Title - Sujet NGCC Samuel Risley mise en cale sèc				
Title - Sujet Proce Samuel Ris	icy mise on care sec			
Solicitation No N° de l'invitation		Amendment No N° modif.		
F2599-215007/A		004		
Client Reference No N° de référence du client		Date		
F2599-215007		2021-05-20		
GETS Reference No N° de réf	érence de SEAG			
PW-\$\$MD-041-28204				
File No N° de dossier CCC No./N° CCC - FMS		No./N° VME		
041md.F2599-215007				
Solicitation Closes - L'invitation prend fin				
at - à 03:00 PM Eastern Daylight Saving Time EDT				
on - le 2021-06-10	Heure Avancée de l'Es	st HA	E	
F.O.B F.A.B. Specified H	erein - Précisé dans les p	résen	tes	
Plant-Usine: Destination:	Other-Autre: ✓			
Address Enquiries to: - Adresser toutes questions à:			Buyer Id - Id de l'acheteur	
Pourmand, Mastaneh			041md	
Telephone No N° de téléphone			FAX No N° de FAX

Modification nº 004 à la demande de soumissions

Questions des soumissionnaires et réponses du Canada:

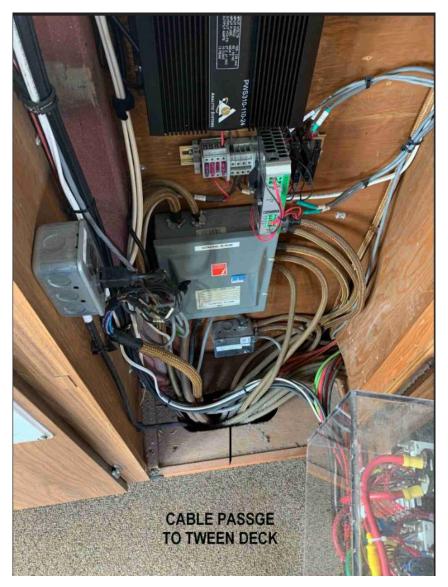
- 4) Item 17.4 Est-ce possible d'avoir une photo de l'intérieur des consoles de la timonerie pour y voir les transits de câbles ?

- 1) Item 17.4.C.3.17: Le numéro de dossier 706702IN1 est fourni en pièce jointe distincte.
- 2) Item 17.4 Le numéro de dossier 706701GA1 est fourni en pièce jointe distincte.
- 3) Item 17.4 Il n'y a pas de câble multi transite entre la timonerie et de l'entrepont; seules les trous de passage simple.
- 4) Item 17.4 L'intérieur des consoles de la timonerie est illustré ci-dessous :
